台南市都市計畫委員會〔函〕稿

主旨：檢送本市都市計畫委員會第一九四次會第五案之會議紀錄乙份。

臺南市都市計畫委員會第一九四次會議記錄

案由 第五案	所屬鄉鎮 台南市	說明
<p>變更及擴大臺南市南區（喜樹、灣裡地區）細部計畫（第一次通盤檢討）</p> <p>一、辦理機關：臺南市政府</p> <p>二、法令依據：</p> <p>依據都市計畫法第二十六條暨都市計畫定期通盤檢討實施辦法。</p> <p>三、公開展覽：</p> <p>本案經本府八十八年五月二十日南市工都字第一六五五二號辦理公開展覽，自八十八年五月二十一日起計公開展覽三十天，並於八十八年六月九日上午十時正於本市南區灣裡福祿壽長壽會會館舉辦說明會。</p> <p>四、計畫範圍與面積：</p> <p>位於臺南市南區如圖一，以南區喜樹、灣裡地區之住宅區為主，並包括「工二」工業區等用地；東起三等三十號道路以東約一百公尺處為界，西至喜樹、灣裡西側住宅區界，北起喜樹北側住宅區界，南止二層行溪，計畫面積為196.53公頃。</p> <p>五、計畫年期：依據主要計畫以民國九十五年為計畫目標年。</p> <p>六、居住密度：依主要計畫居住密度每公頃二百人。</p> <p>七、本次通盤檢討變更案內容：變更位置分佈如圖一所示，變更內容詳如表一所示。</p> <p>八、事業及財務計畫：以徵收方式由市府或上級逐年編列預算開發。</p> <p>九、臺南市都市計畫委員會專案小組第一次會議意見如左：（民國八十八年九月二十三日）</p> <p>對於變更內容及陳情意見初步討論，為慎重起見，於下次小組會議前勘查現場後，再提會討論。</p> <p>十、臺南市都市計畫委員會專案小組第二次會議意見如左：（民國八十八年十月二十四日）</p> <p>變更內容明細表（共二十九案）、土地使用分區管制要點、公開展覽人民或團體陳情意見綜理表（共九案）之專案小組意見，詳如表一、表二及表三之專案小組意見欄。</p> <p>十一、檢附：</p> <p>(一) 細部計畫變更位置示意圖。</p> <p>(二) 變更內容綜理表。</p> <p>(三) 土地使用管制要點綜理表。</p> <p>(四) 公開展覽人民或團體陳情意見綜理圖。</p> <p>(五) 公開展覽人民或團體陳情意見綜理表。</p>

圖一 變更位置示意圖

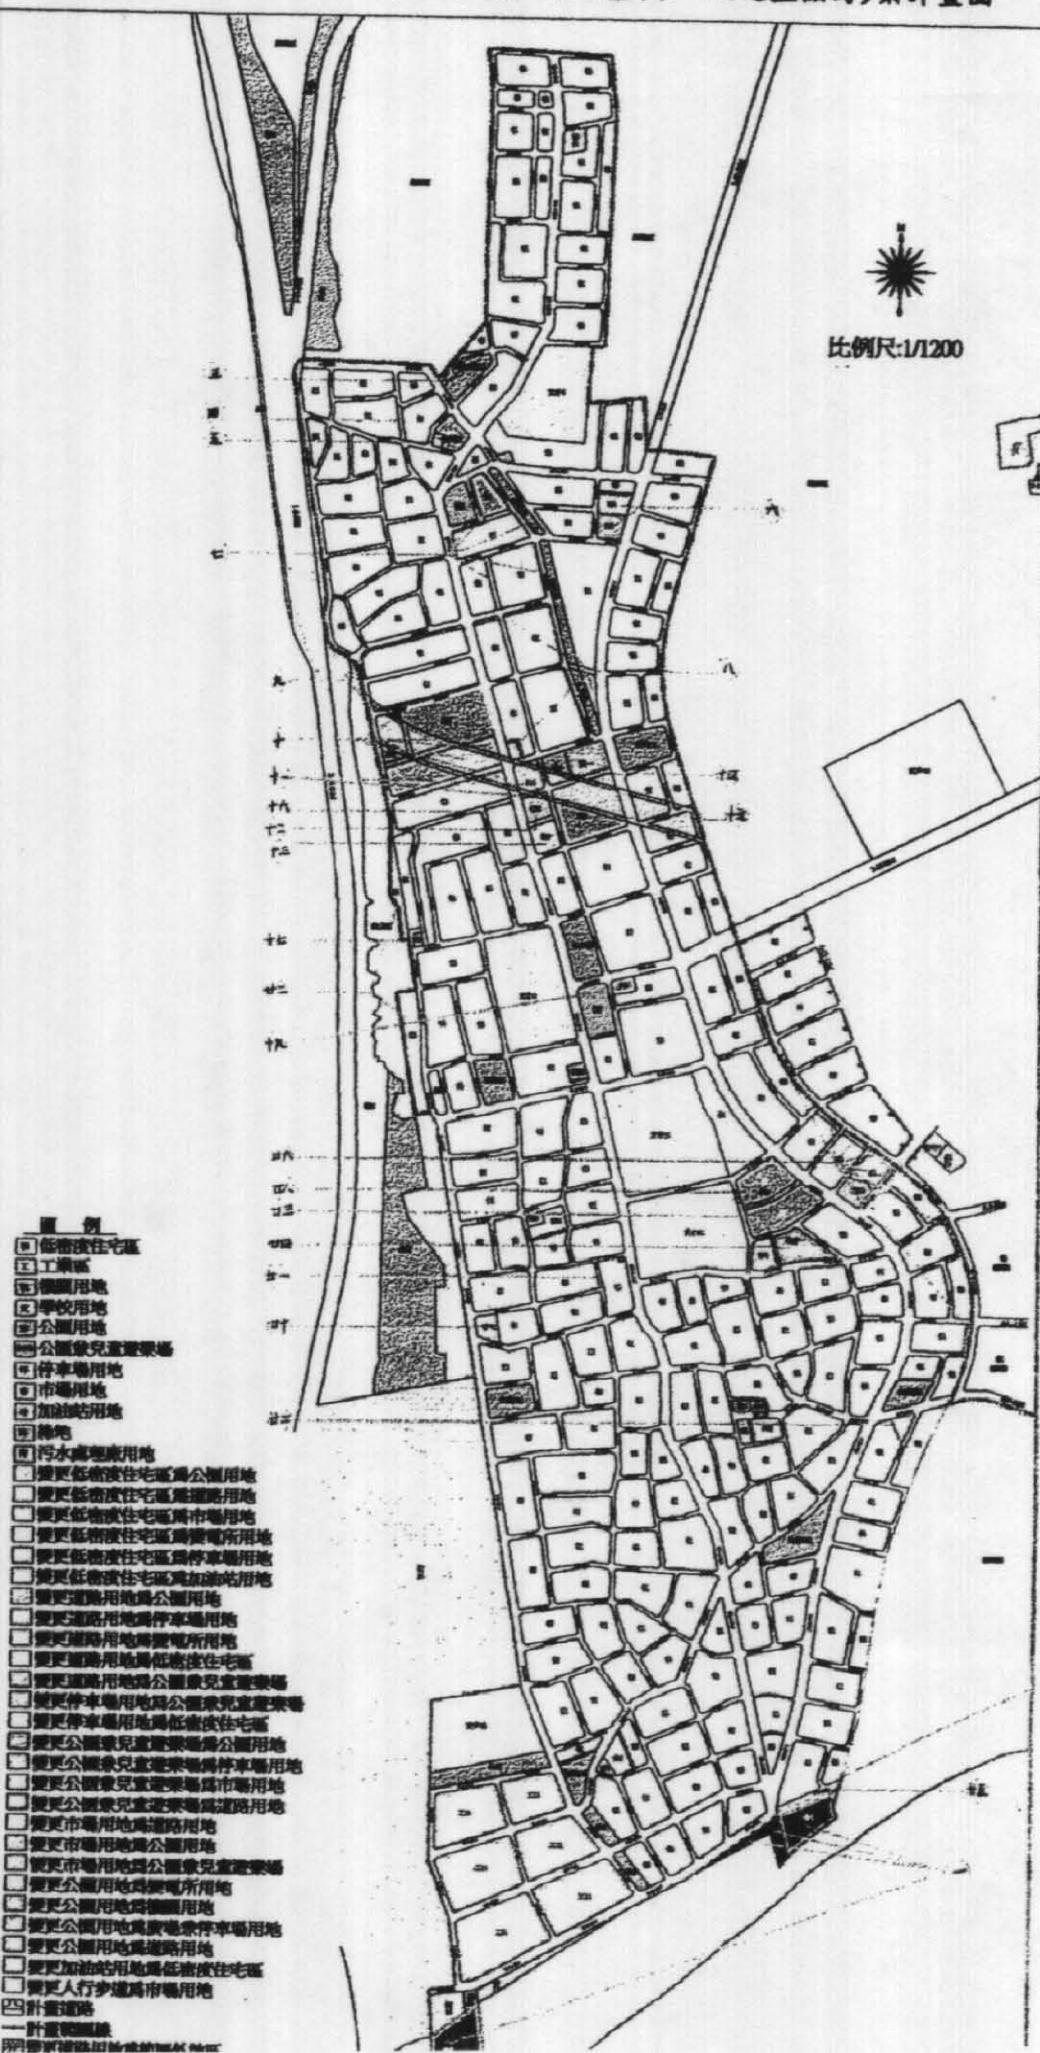
變更內容明細表（共二十九案）、土地使用分區管制要點、公開展覽人民或團體陳情意見綜理表（共九案）之市都委會決議內容，分別詳如表一、表二及表三之市都委會決議欄。

圖二 公開展覽人民或團體陳情位置圖

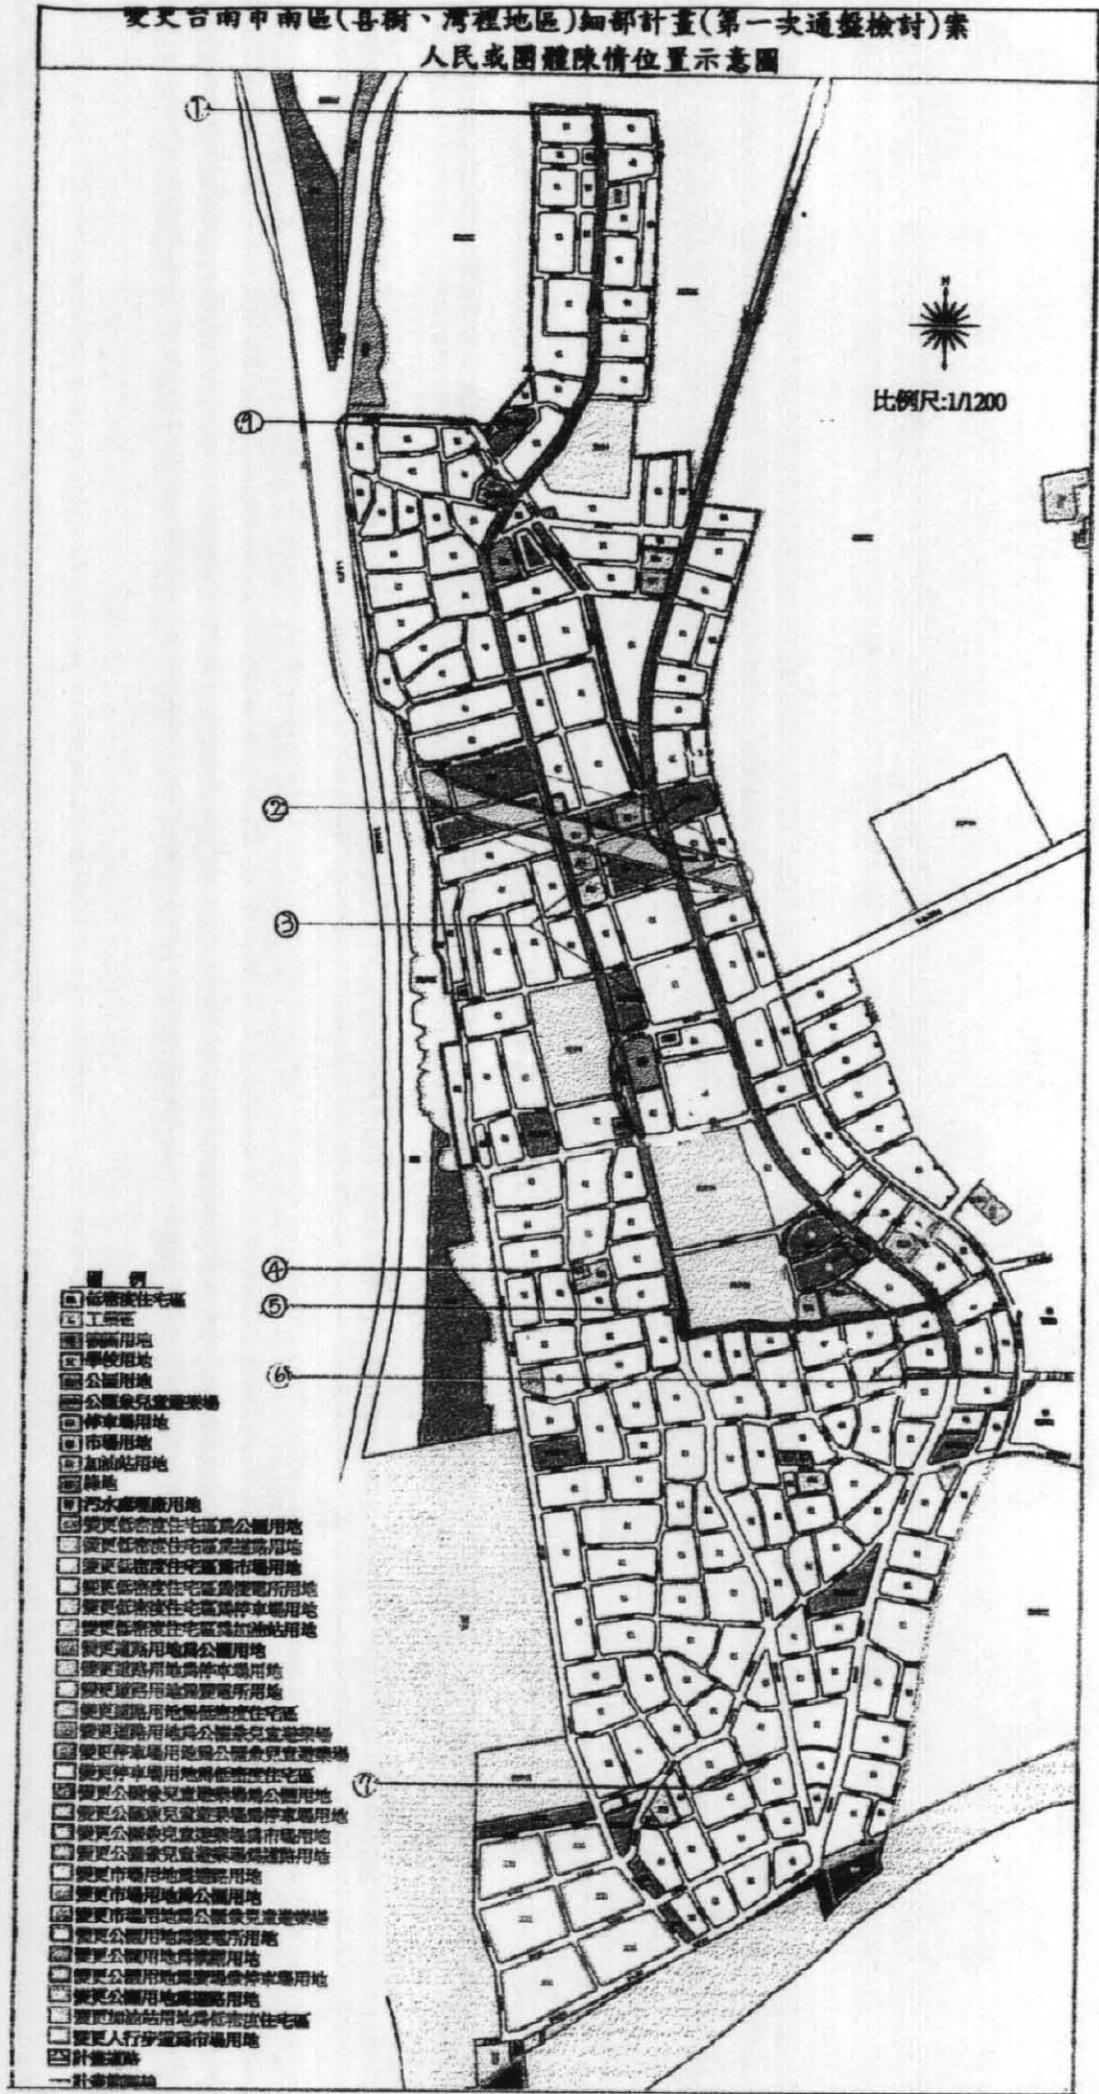
編號	陳情人及陳情位置	陳情理由	建議事項	市都委會專案小組研議意見	市都委會決議	
1	吳高雪嬌 喜東段 203、 203-2、203-3	一、細部計畫將喜東段 203 號土地分割成 203、203-2、203-3 等三筆土地，其 中 203-2 為道路用地，造成 203-3 成 為畸零地而無法建築，且現況之建物 亦將因道路開闢而無法使用。	建議廢除 A-16-8M、A- 17-8M 及 A-18-8M，A- 19-8M 部分路段，並另 設一襄底路連接 A-19- 8M 及 A-18-8M。	酌予採納。 一、廢除 A-19-8M 之建議未便採 納。 二、襄底路長寬均規劃為十二米。 三、附圖所示	照專案小組意見酌 予採納。	
2	葉庚辛等一百人 中東西向快速 道路	一、計畫道路通過台南機場段、南寧國中、 墳墓用地、低密度住宅區及優良農 地，其將影響飛機起降並引起民怨。 二、安平工業區對外交通並無不便之處， 且計畫道路可藉由替代道路之使用而 無須興闢。 三、若本計畫道路改沿二仁溪河堤直行開 闢，全路線約可減少三分之一的路程 且可節省龐大的工程費。	一、廢止原計劃中東西 向快速道路之興 建。 二、建議改與二仁溪並 築共構。	理由： 一、減少道路面積，降低未來政府徵 收費用。 二、考慮未來之發展，保留 A-19- 8M。 三、襄底路應留設大空間以利迴車 之用。	酌予採納。 一、廢除 A-19-8M 之建議未便採 納。 二、襄底路長寬均規劃為十二米。 三、附圖所示	照專案小組意見酌 予採納。
		理由：參照前省政府以八十一年十月 二十九日八一府建四字第 五五〇八九號函公展內容，且 於省一號公路東側（即台南縣 部分）業已進行施工，故擬照 原計畫內容留設快速道路用 地，未便採納此建議。	未便採納	照專案小組意見未 便採納。	照專案小組意見酌 予採納。

圖五 公開展覽人民或團體陳情意見第五案

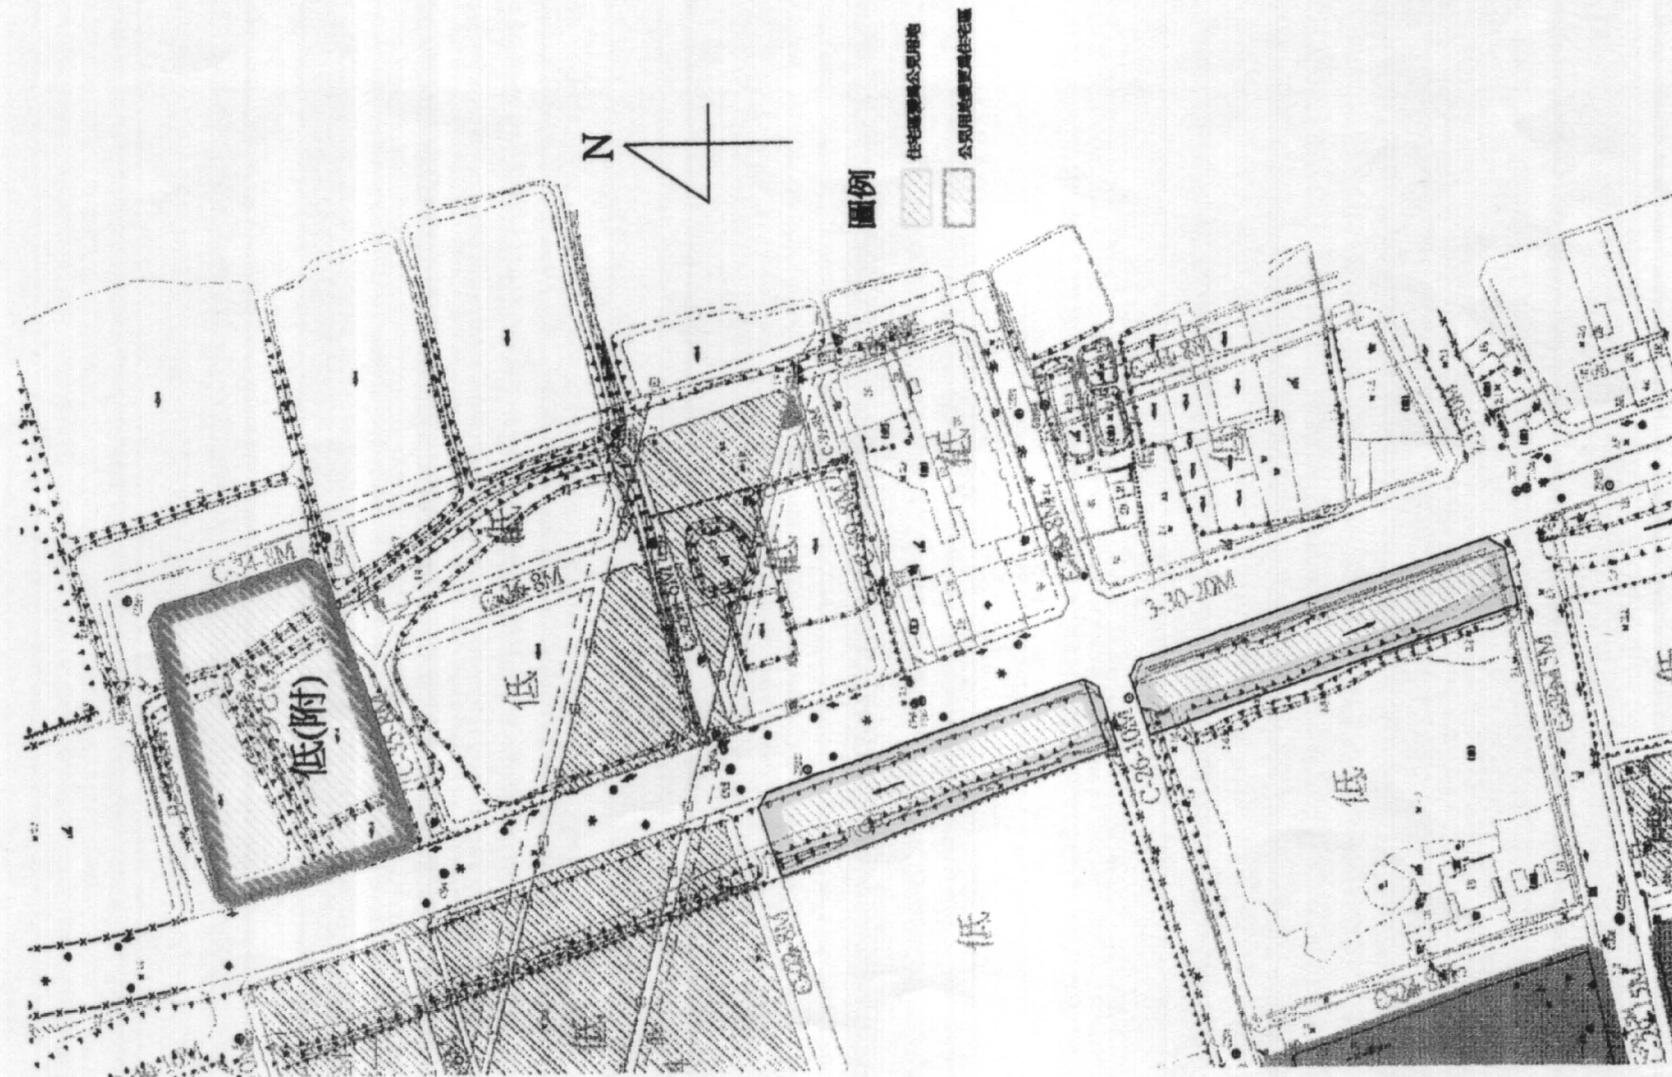
號編	陳情人及陳情 位置	陳情理由	建議事項	市都委會專案小組研議意見	市都委會
4	杜學榮 停三	一、建物過多，離臨時市場 300 公尺，離市六 700 公尺。 二、工程障礙浩大，不符建設成本	一、解編停三用地為住宅用地。 二、於文小 50 預定地上興建大型菜市場	同意採納。 附帶條件：應另行擬定細部計畫（含配置適當之公共設施用地與擬具具體公平合理之事業及財務計畫）並於本通盤檢討案發佈實施日起兩年內完成細部計畫法定程序。	照專案小組意見同意採納。
5	葉俊良 文小 50	一、市場面積過小，導致售物品項不足，且市場規畫過於零散，將會造成民眾購物之不便。	一、於文小 50 預定地上興建大型菜市場	酌予採納。 修正事項： 一、變更市三及停三為住宅區。（附帶條件一）。 二、配合鄰近公有地之街廓作整體性之考量。（附帶條件二） 三、附圖所示。	照專案小組意見酌予採納。
	附帶條件：	理由：增加大型市場用地，符合民意。	附帶條件：	一、應另行擬定細部計畫（含配置適當之公共設施用地與擬具具體公平合理之事業及財務計畫）並於本通盤檢討案發佈實施日起兩年內完成細部計畫法定程序。 二、未來廣停用地之設計不可於明興路設置出入口。	決議

圖六 公開展覽人民或團體陳情意見第九案

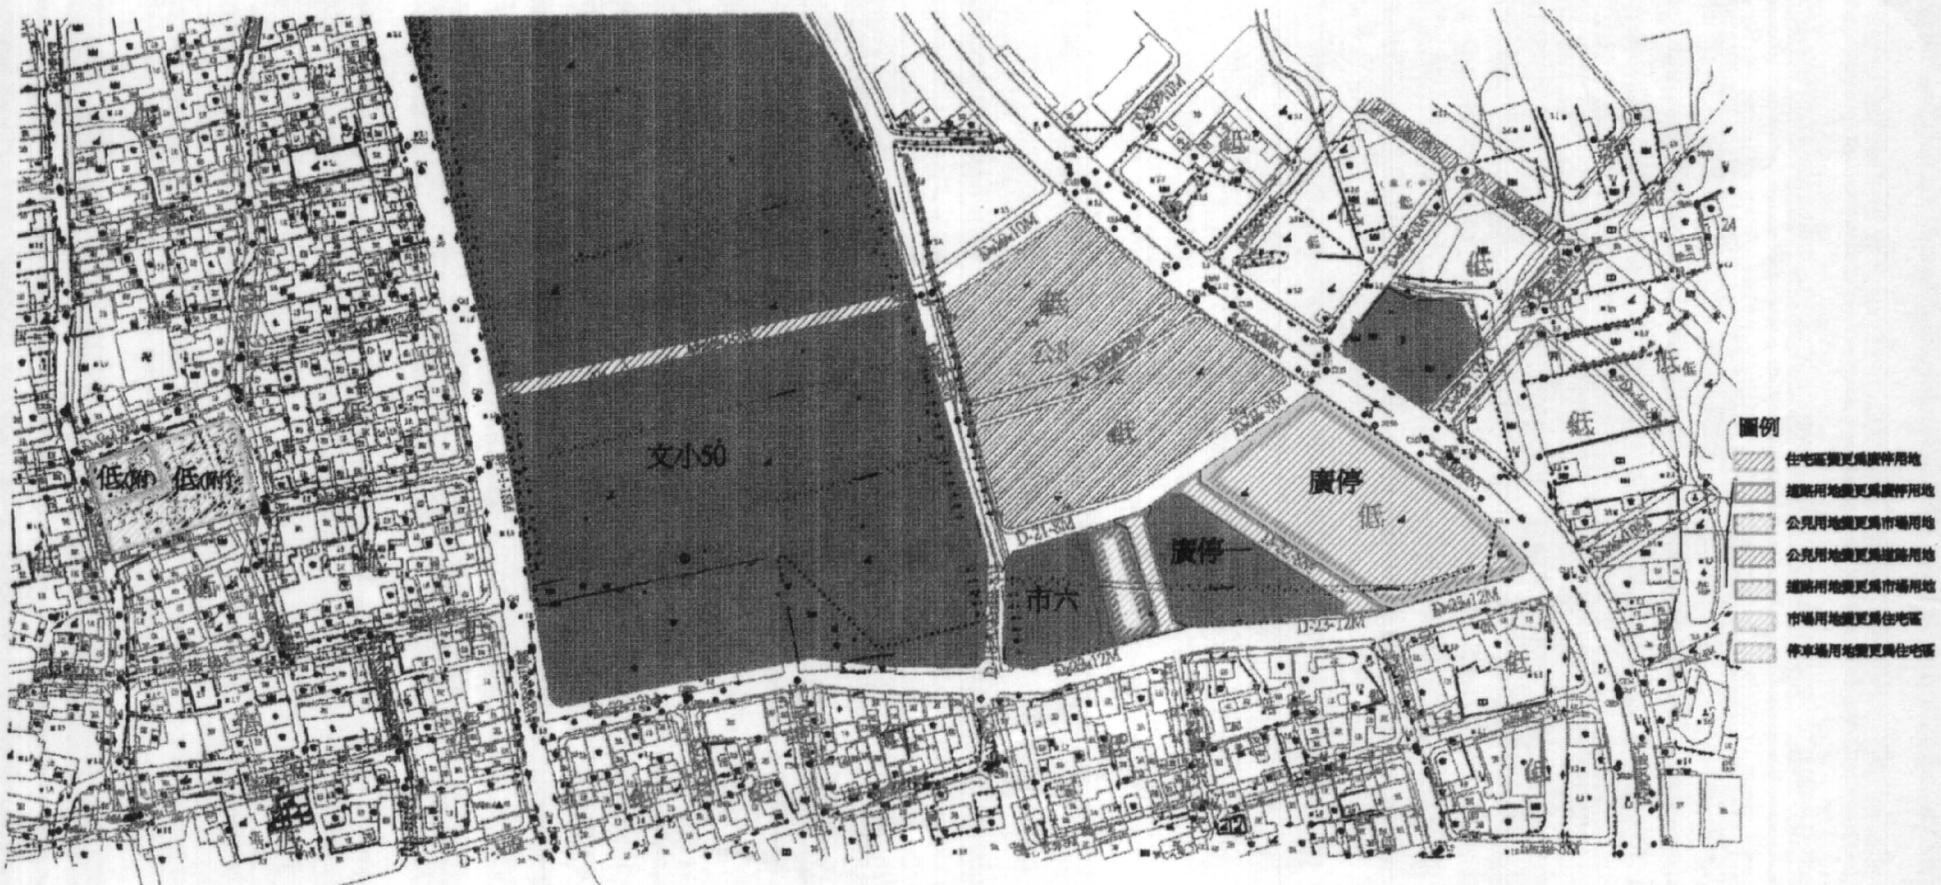
編號	陳情人及陳情位置	陳情理由	建議事項	市都委會專案小組研議意見	市都委會
9	薛豐田 公（兒）一	一、增進社區交通、公兒休閒活動安全。 二、鄰近已有既成道路。	一、廢除 A-14.8M。 二、將公兒一以等面積 移至二〇六巷以東 之住宅區。	酌予採納。 修正事項： 一、廢除 A-14.8M。 二、將 A-15.15M 以東，A-12.8M 以 南，幹 1-1-18M 以西之住宅區、 公兒（一）及道路系統作一整體 規劃，其規劃原則為住宅區面積 及公共設施用地面積不變。 三、附圖所示。	照專案小組意見酌 予採納。
					決議
